**Medicina  
Democratica**

26 giugno 2012

**Oggetto: Osservazioni allo studio di impatto ambientale e alla domanda di autorizzazione integrata del Progetto di “Realizzazione impianto di trattamento chimico di rifiuti liquidi in comune di Castellanza (Va)” (area ex Montedison), ditta Elcon Italy Srl, codice VIA997RL<sup>1</sup>**

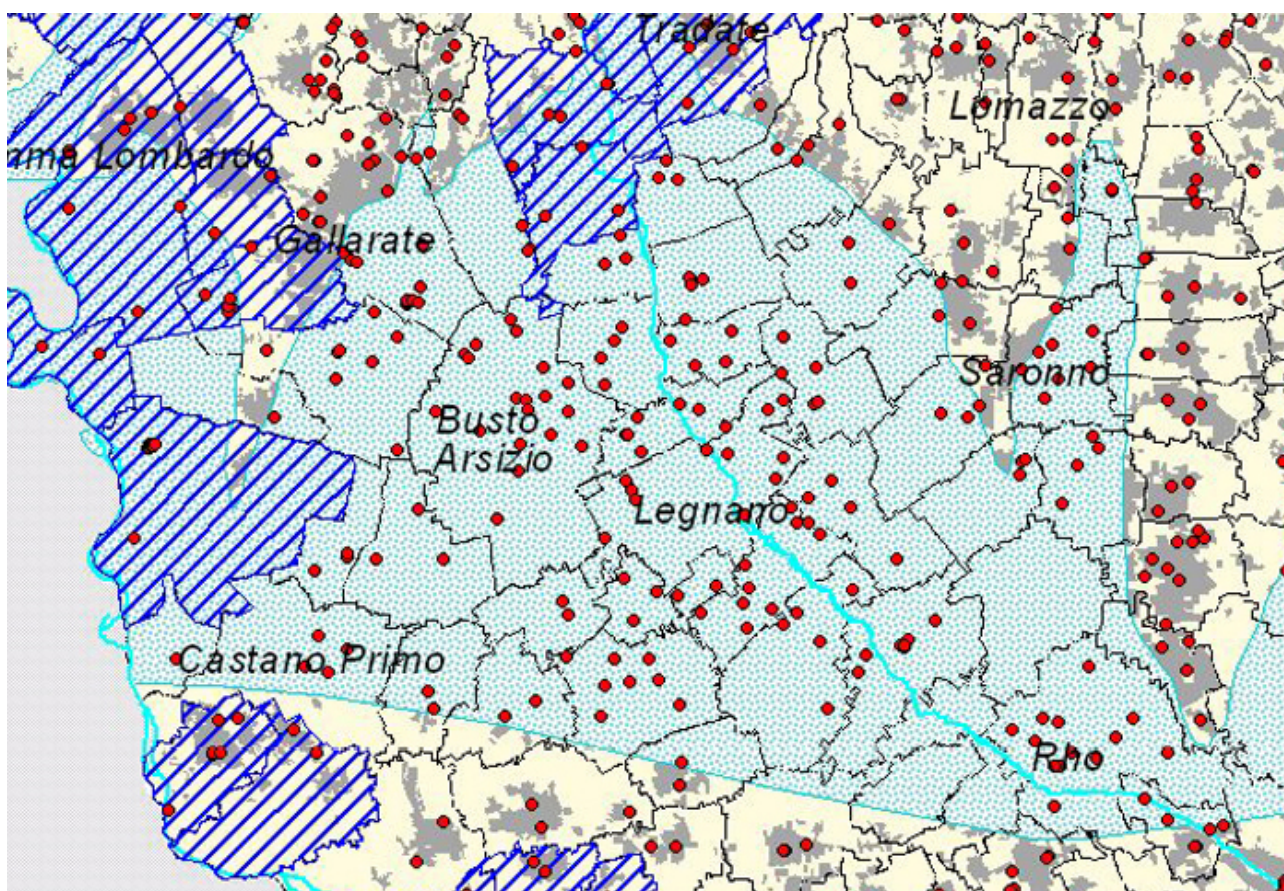
Manca in particolare una analisi puntuale della voce “*aree inserite nel programma di tutela delle risorse idriche*” indicato nella DGR citata come pure manca una verifica sulla presenza di opere di captazione di acqua a destinazione umana e relative zone di rispetto.

L’area di interesse fa parte delle aree di ricarica dell’acquifero profondo, come indicato dal PTUA e come visibile nel seguente estratto della tavola 3 del Piano stesso.

Il proponente non segnala che l’area di interesse è all’interno di una area di ricarica dell’acquifero profondo (PTUA tavola 9), con un fattore penalizzante ai fini della realizzazione di nuovi impianti di rifiuti (area puntinata in azzurro).

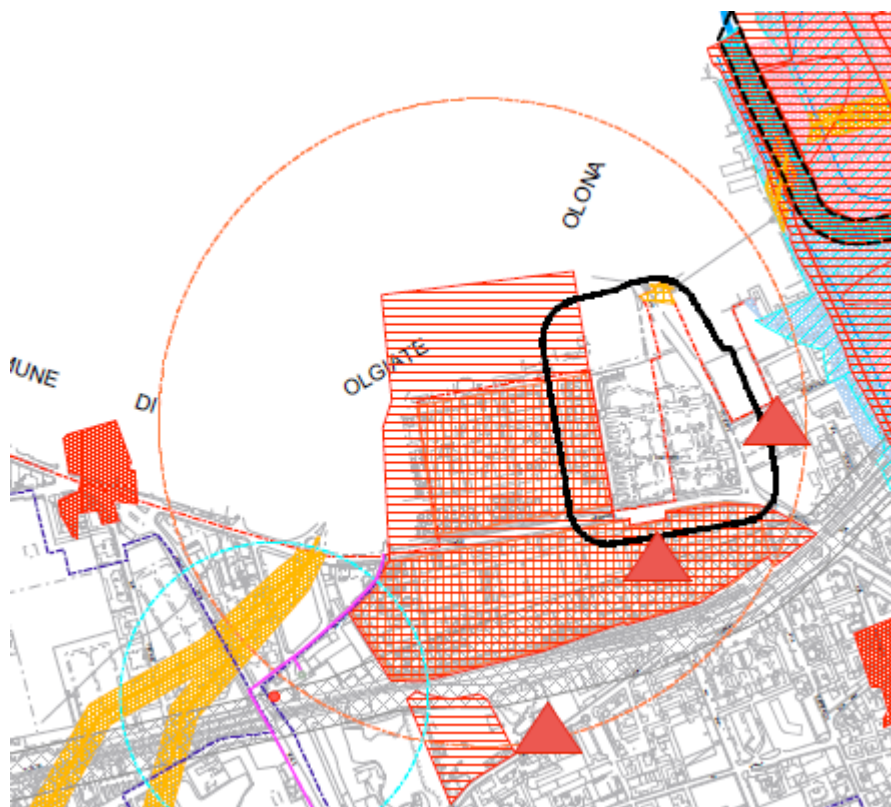
Dall'estratto della tavola del PGT suddetta (che si riporta sotto) confrontata con la figura 3 dello SIA emerge che parte dell'impianto (serbatoi di stoccaggio) rientra in fascia di rispetto cimiteriale.

**Tale situazione corrisponde a un criterio escludente.**

### ***Classe di fattibilità individuata dallo studio geologico comunale***

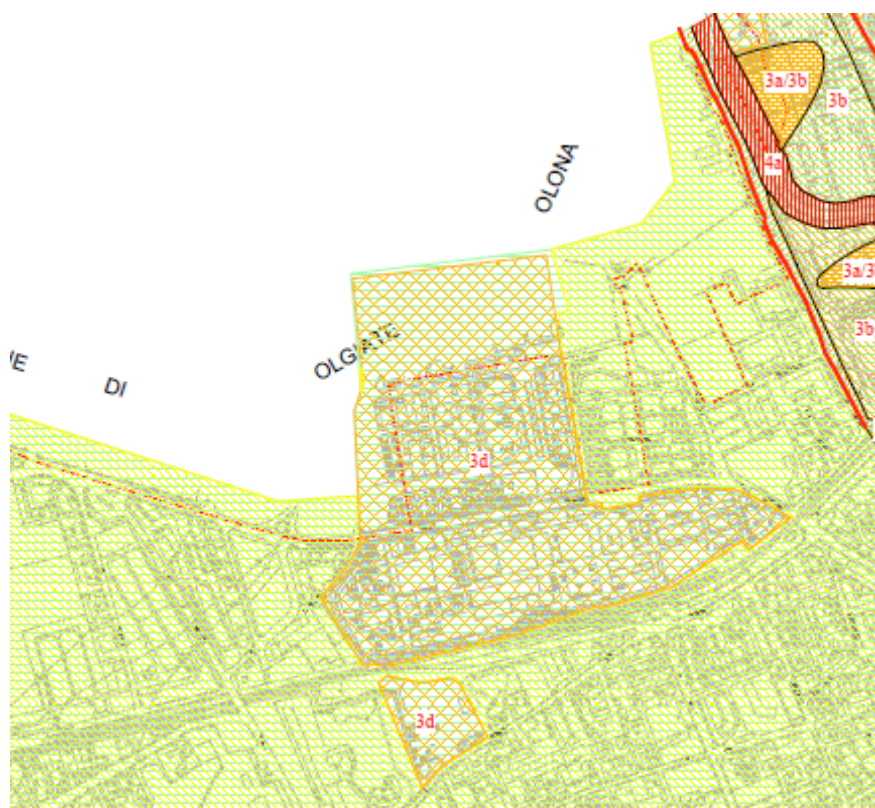
Dal PGT (v. estratto sottostante) è possibile verificare che l’area di interesse appartiene alla Classe di fattibilità *“3d, fattibilità con consistenti limitazioni”* (dal punto di vista idraulico) che si riportano per comodità.

Nello SIA tale aspetto non viene trattato, a p. 165, infatti si fa riferimento solo alla classificazione sismica confondendo la classe 4 sismica con quella di fattibilità DGR 1566/2005).

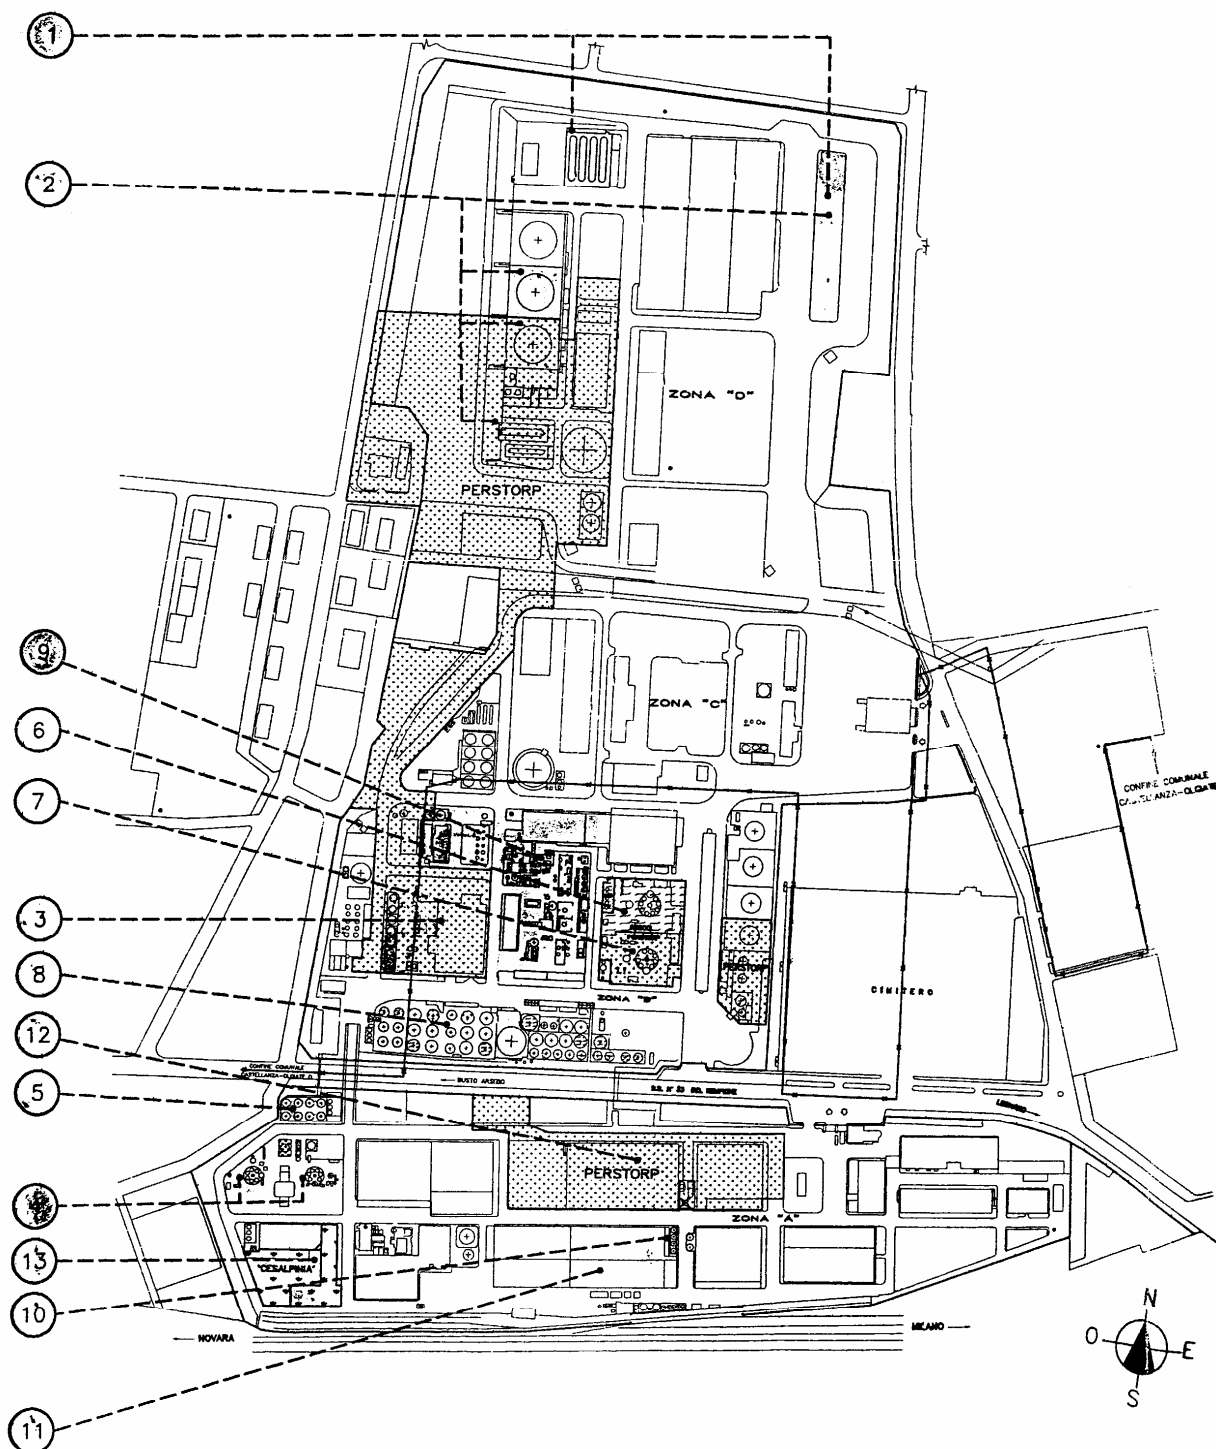
Per memoria si rammenta che, secondo i rapporti di sicurezza delle aziende citate (Perstorp e Agrolinz) al momento della stesura dell'ERIR di Castellanza i punti di rischio considerati negli scenari incidentali erano quelli riportati nella planimetria che segue.

L'evoluzione (progressiva dismissione di attività) ha sicuramente determinato una riduzione dei rischi ed una minore estensione dei perimetri intorno ai punti definiti negli scenari di rischio, tali da modificare, nei fatti, il contenuto dell'ERIR ed in particolare l'estensione (e il tipo limitazioni) delle aree potenzialmente soggette alle conseguenze degli scenari incidentali considerati.

Manca però una analisi del rapporto (distanze, tipologie eventuali di scenari incidentali dovuti alle imprese ancora attive nel Polo rispetto all'insediamento proposto come pure se l'insediamento stesso determini criticità sotto questo profilo (come si vedrà più avanti, a nostro avviso, l'impianto Elcon è soggetto all'art. 5.3 del Dlgs 334/99).

Estratto Tavola 02 - SIA

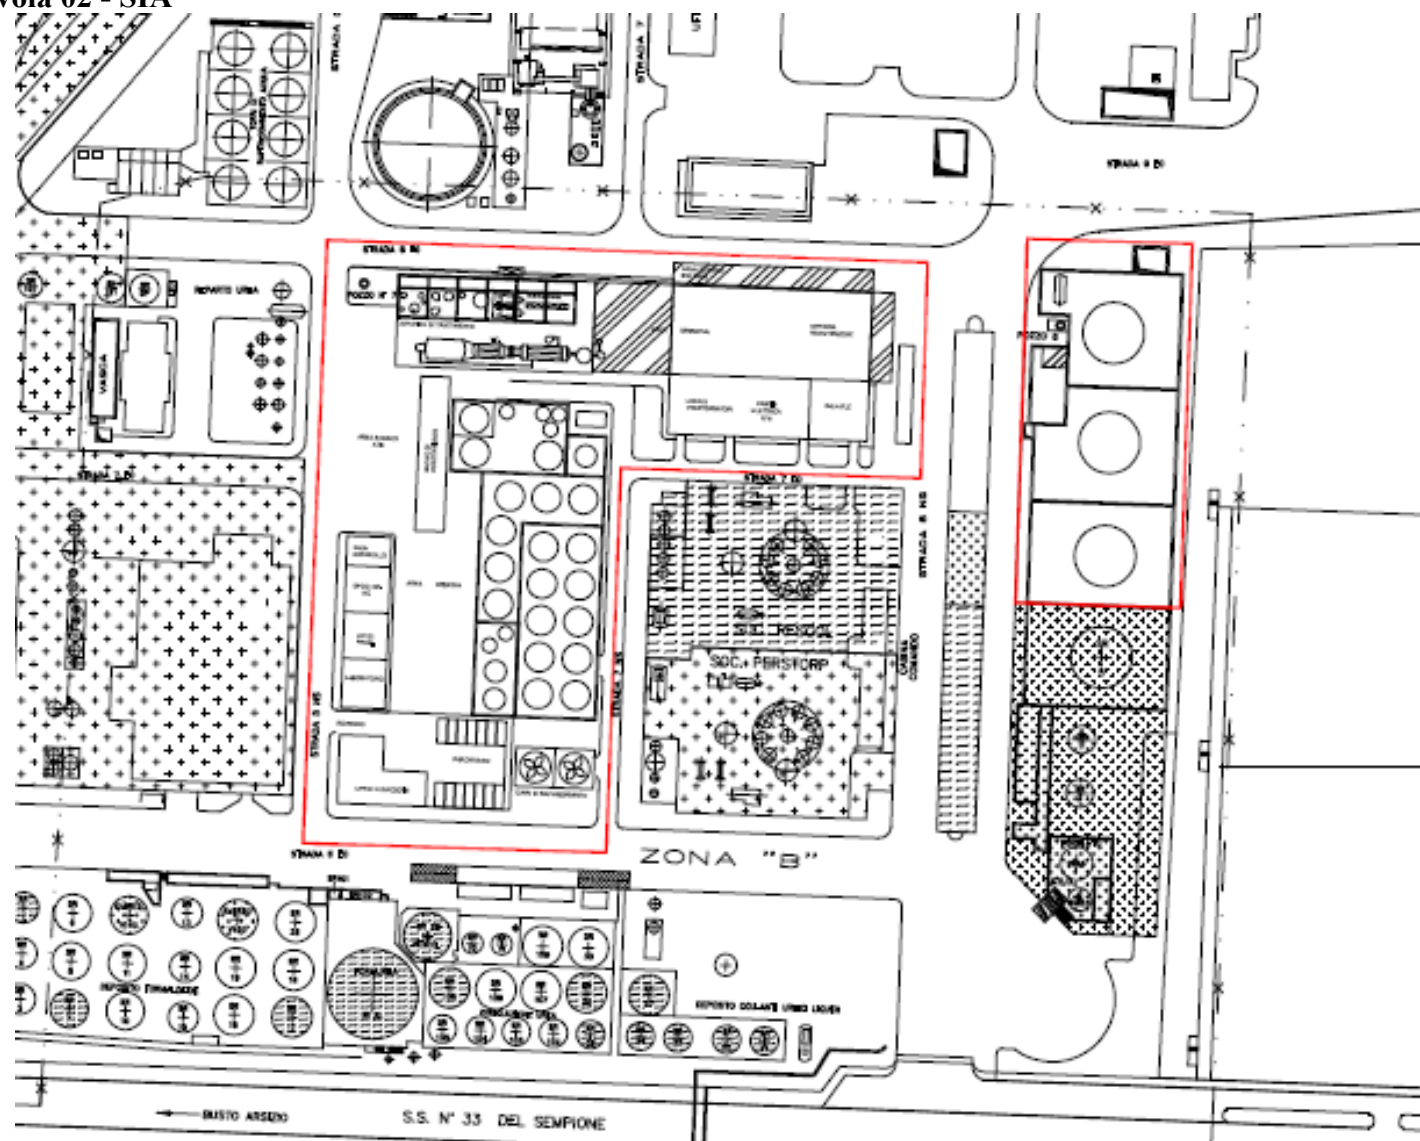
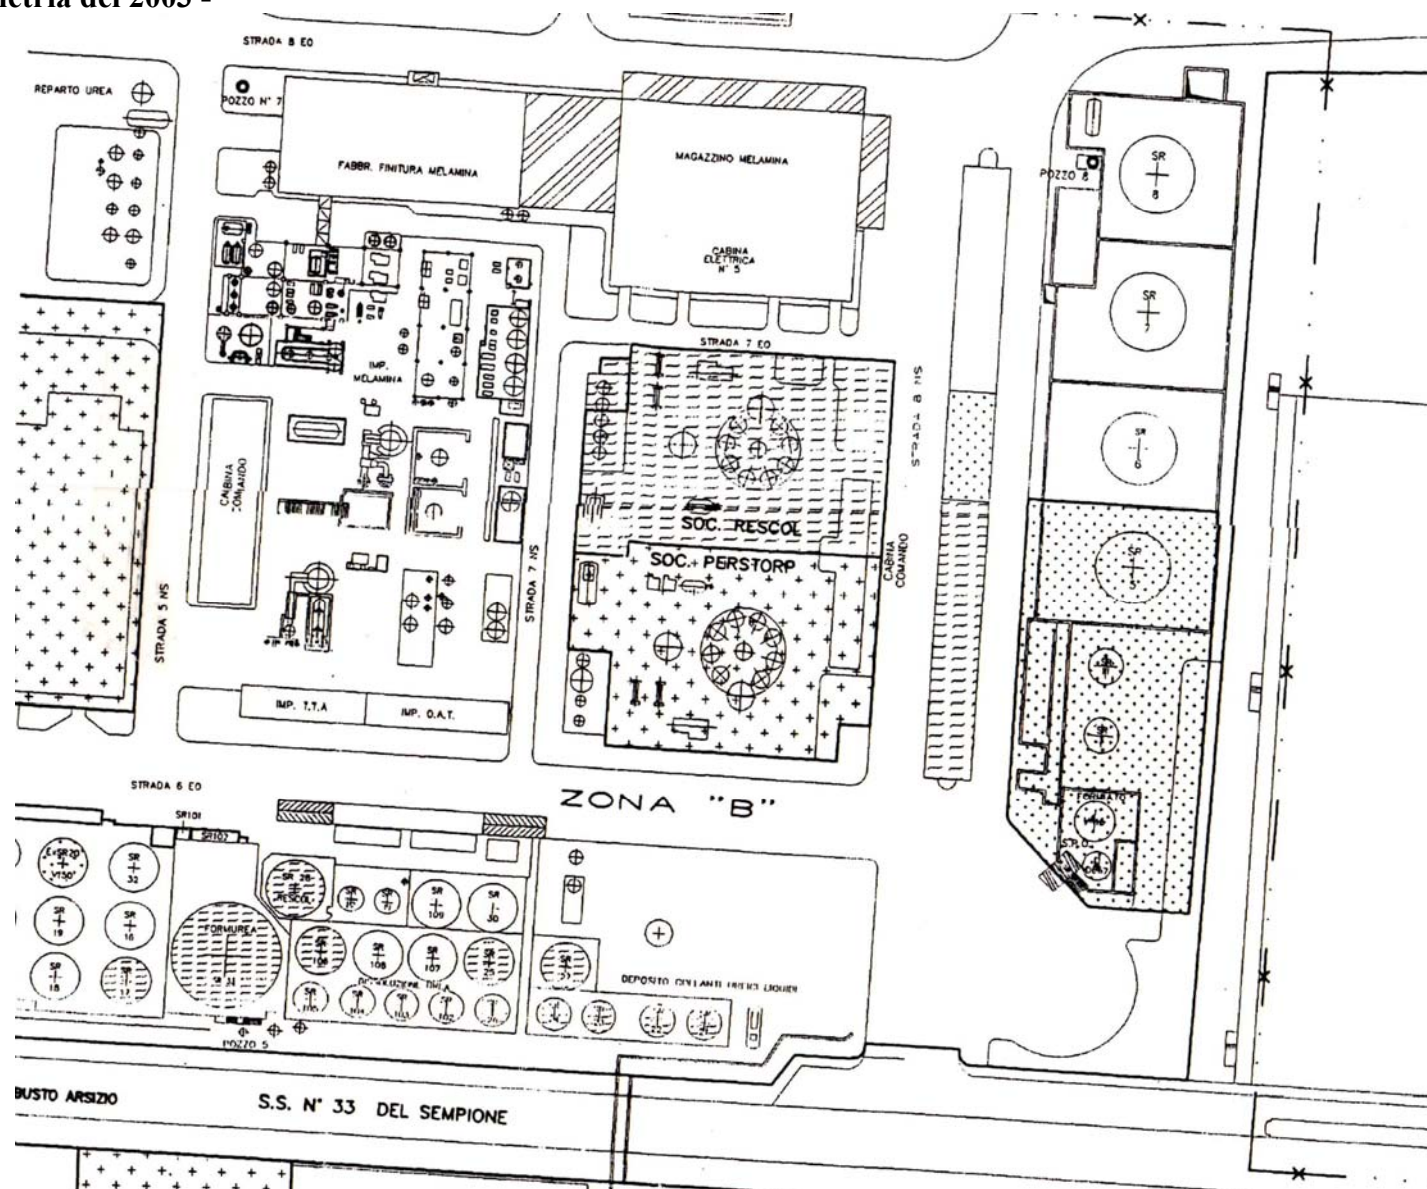
In merito alla localizzazione specifica all'interno del polo chimico ex Montedison viene presentata una planimetria (v. tav. 02), nella pagina che segue si riporta un estratto (area Elcon) confrontato con una planimetria del 2003 della medesima zona (corrispondente peraltro a quanto visibile nella foto satellitare contenuta nello SIA a p. 182 - figura 30.).

Come è agevole individuare dal confronto la planimetria allegata allo SIA riporta la situazione dell'area alla realizzazione dell'impianto e non la situazione attuale (nessuna planimetria dell'esistente viene presentata né planimetrie che mostrino il raffronto su quanto rimane e quanto verrà abbattuto o trasformato).

Inoltre nelle planimetrie (e nelle altre informazioni) contenute nello SIA non è possibile apprezzare chiaramente quali siano gli impianti attualmente in esercizio, quali quelli dismessi definitivamente e quali quelli attualmente non eserciti.

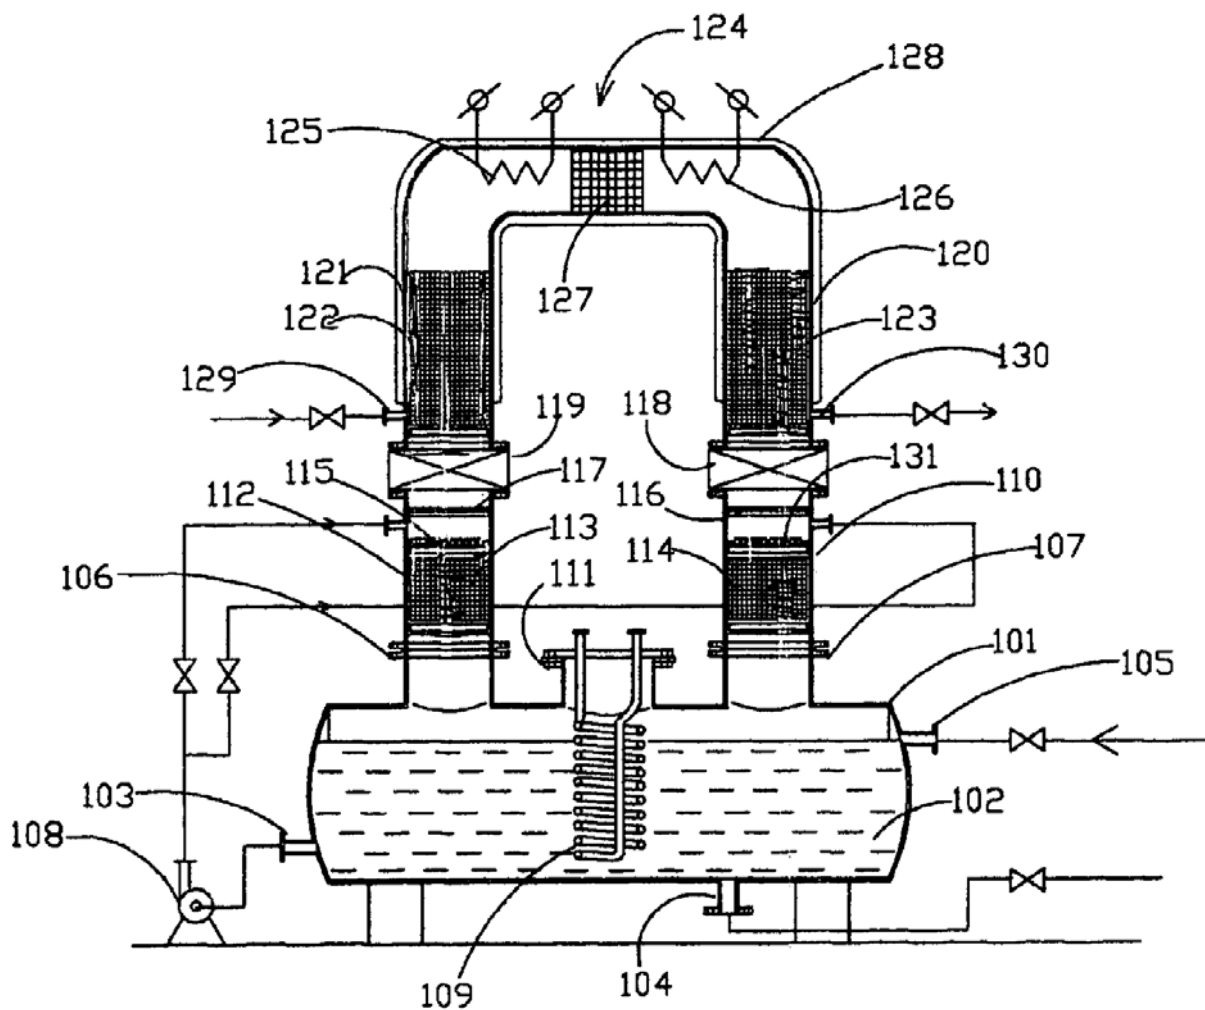
Il brevetto presenta dettagli in versione batch. In questo caso l'impianto è integrato, contiene sia i sistemi di riscaldamento del rifiuto liquido, sia le colonne di stripping (due per completare l'estrazione) sia i sistemi di combustione e di neutralizzazione dei gas acidi eventualmente presenti. Tra i disegni che illustrano il brevetto quello che si avvicina di più a quanto presumibilmente si intende realizzare, ma con una versione in continuo, è il disegno 2 che si riporta sotto. Nella versione in continua proposta, da quanto si può capire, siamo in presenza di una unica colonna di stripping e il sistema termico-ossidativo (non catalitico) e i relativi sistemi di recupero di calore non sono integrati nell'impianto (o almeno così sembra di capire dai diagrammi a blocchi).
